Tillaga að breyttu deiliskipulagi:
Aflakór 20 í mkv. 1:1000

Rjúpnahæð Austurhluti - Aflakór 20

Breyting skv. 2.mgr.43gr. skipulagslaga nr. 123/2010

Tillaga að breyttu deiliskipulagi KYNNINGUPPDRÁTTUR

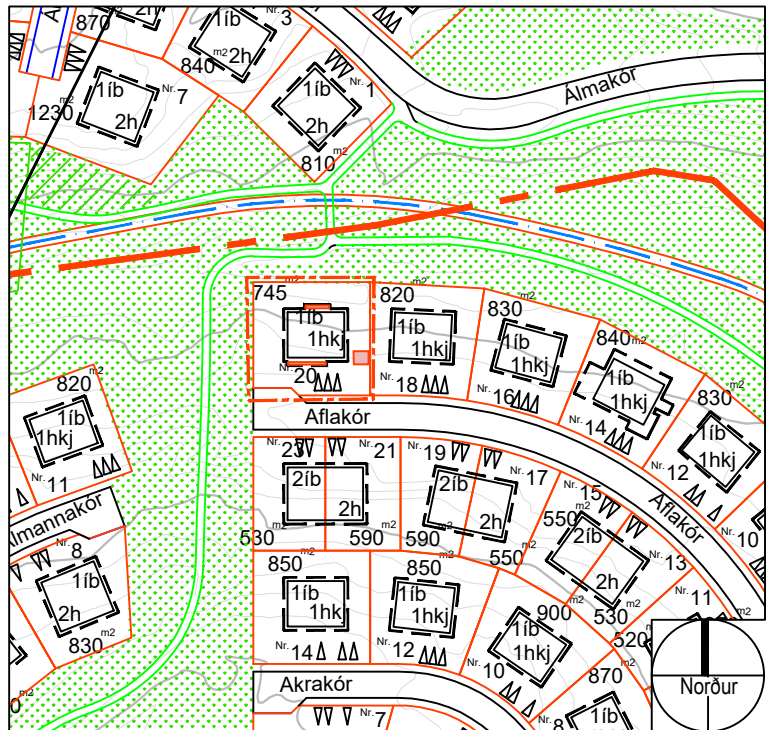
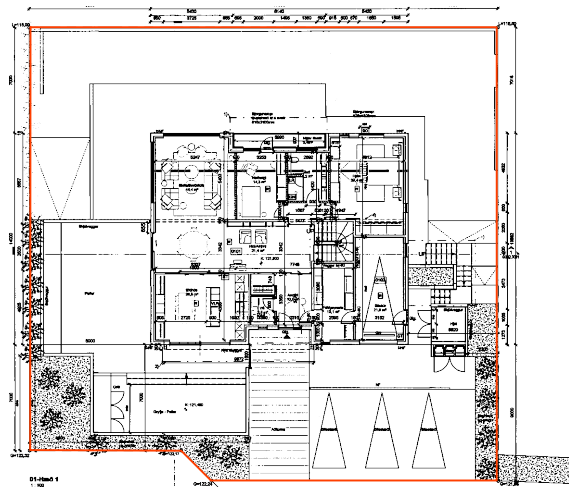
- Sótt er um breytingu á B-rýmum við húsið, áður samþykktar breytingar voru að setja svalir innan byggingarreits á norðurhlíð og þakskyggni á suðurhlíð. Sótt er um stækkun byggingarreits til að stækka svalir og skyggni.

- Breyting á byggingarreit að hluta, stækkun um 0,8m að hluta til Norðurs vegna stækkunar svara og 0,6m að hluta til suðurs vegna breytinga á áður samþykktuskyggni á suðurhlíð.

- Breyting á stærð sorpskýlis vegna breyttra flokkunarreglna. Sorpskýli stækkar til austurs til að hafa pláss fyrir auka sorplát. Austur veggur sorpskýlis færast til austurs nær lóðarmörkum og verður 0,5m frá lóðarmörkum.

- Afmörkuðu svæði fyrir hjól breytt í yfirbyggt hjólaskýli þar sem mögulegt er að ganga betur frá hjólum við byggingu. Skýli stækkað til austurs og austur veggur skýlis 0,5m frá lóðarmörkum. Hæð skýlis, 2,4m.

Skýringarmynd: Grunnmynd efri hæðar eftir breytingu í mkv. 1:500

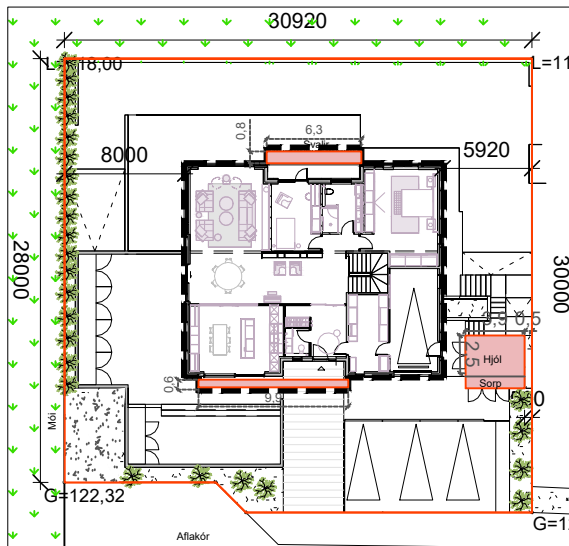
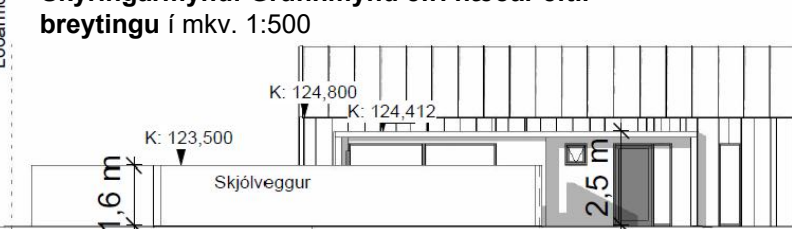
- Breyting á dýpt áður samþykktara svara að norðanverður um 0,8m út fyrir byggingarkropp vegna betri nýtingar svalasvæðis.
- Nýtingarhlutfall fyrir breytingu: 0,419

- Nýtingarhlutfall eftir breytingu 0,441
- Heildarstækkun B-rýma vegna breytinga: 19,94m²
- Byggingarmagn skv. áður samþykktum breytingum þ.07.07.2023 eykst úr 380m² í 399,94m²
